## 自主回収のお知らせ

- ◆対象商品 : IVE用 輪行バッグSP ショルダーストラップ
- ◆回収理由 : ショルダーストラップの接続部分が強度不測の為、ご使用中に破断する危険が御座います。
- ◆対応 : 代替品と交換(不良品は回収させていただきます)  
※交換はショルダーストラップのみです

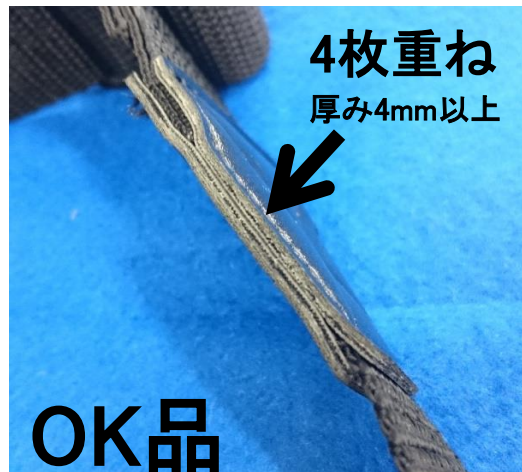
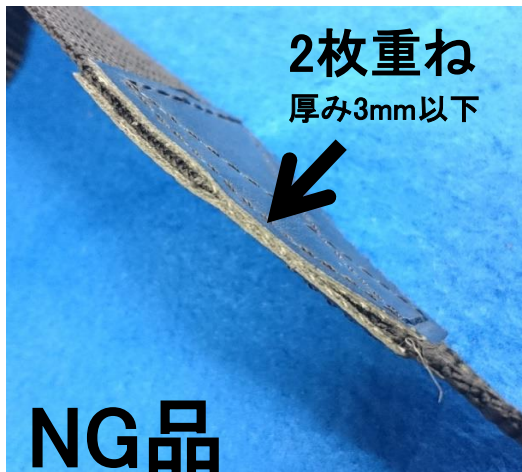
バッグに付属している、ショルダーストラップの接続部分をご確認ください(左画像の○印部分)。

接続部分に使用されている、レザーが2重縫いか、4重縫いかをご確認ください。

2重縫い(厚み3mm以下)の場合は、回収対象品です。
